Mission régionale d'autorité environnementale

**AVIS DÉLIBÉRÉ DE LA MISSION RÉGIONALE
D'AUTORITÉ ENVIRONNEMENTALE DES PAYS DE LA LOIRE
LOTISSEMENT « LE DOMAINE DE LA CROIX DES ROULEAUX »
COMMUNE DE LA ROMAGNE (49)**

n° PDL-2019-4463

Schéma définissant les principes d'aménagement à respecter dans le cadre de l'urbanisation de la zone 1AUb

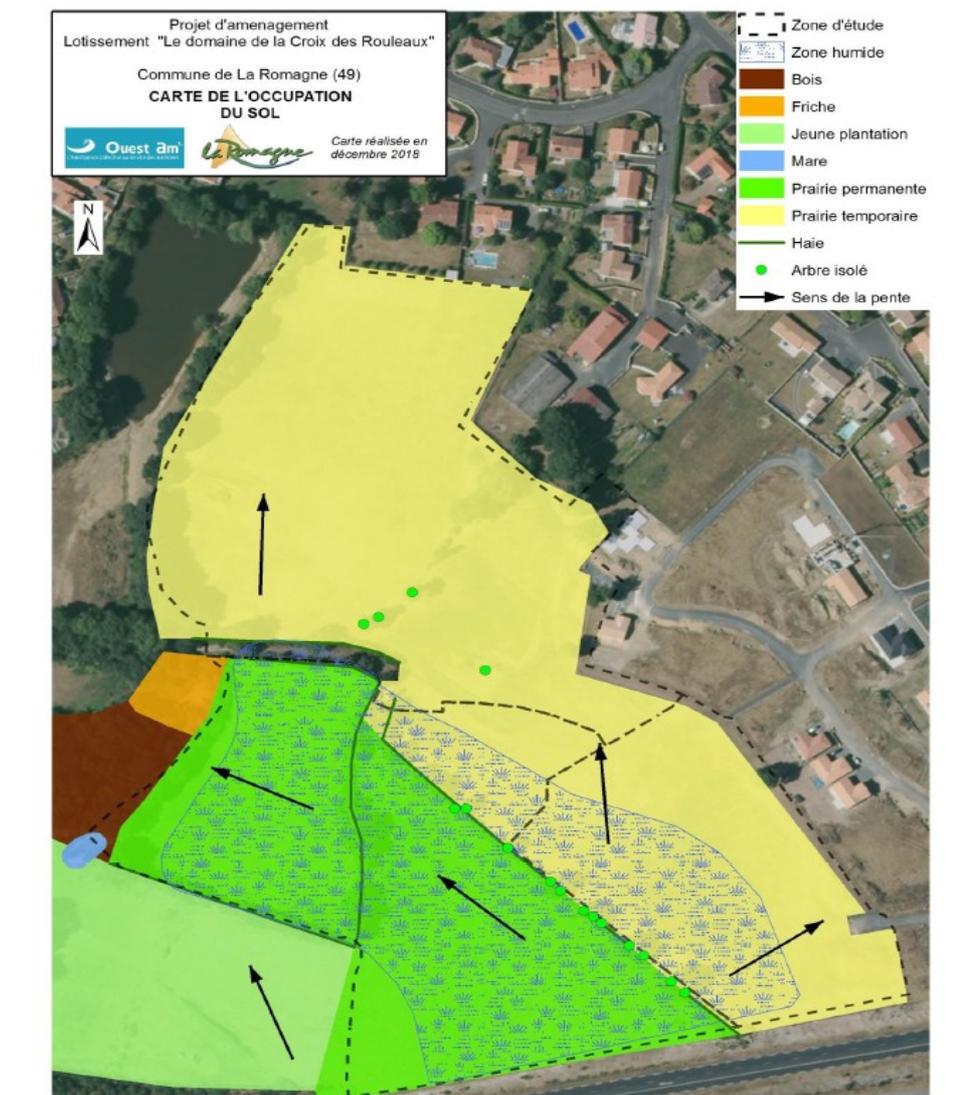
En revanche, l'étude d'impact n'aborde pas la question des modes de déplacements doux alors que le schéma relatif à l'orientation d'aménagement et de programmation (OAP) du secteur dans le PLU de la commune témoigne d'intentions dans ce domaine.

Le respect de ces deux points passe par la déclinaison de l'orientation d'aménagement et de programmation (OAP) du PLU sur le secteur. Alors même que le respect de l'OAP et le manque d'informations à ce sujet avaient motivé un considérant de la décision de l'autorité environnementale de soumettre le projet à étude d'impact. La déclinaison de l'OAP n'est pas précisée dans l'étude d'impact. En particulier, l'OAP préconise une bande végétale, en limite sud, entre la RD 753 et la zone d'habitation. Or, cet élément n'a pas été pris en compte dans les plans d'aménagement. La réalisation d'une bande végétale arborée conséquente contribuerait à la reconnexion de la trame verte entre les parties est et ouest du projet.

La MRAe recommande d'étudier et formaliser un véritable plan d'aménagement de la nouvelle zone d'habitat proposée (espaces publics, végétalisation, gestion des haies, organisation parcellaire et bâtie, mises en relation avec le tissu urbain y compris via des liaisons douces à créer ...) en déclinaison de l'orientation d'aménagement et de programmation définie par le PLU pour ce secteur.
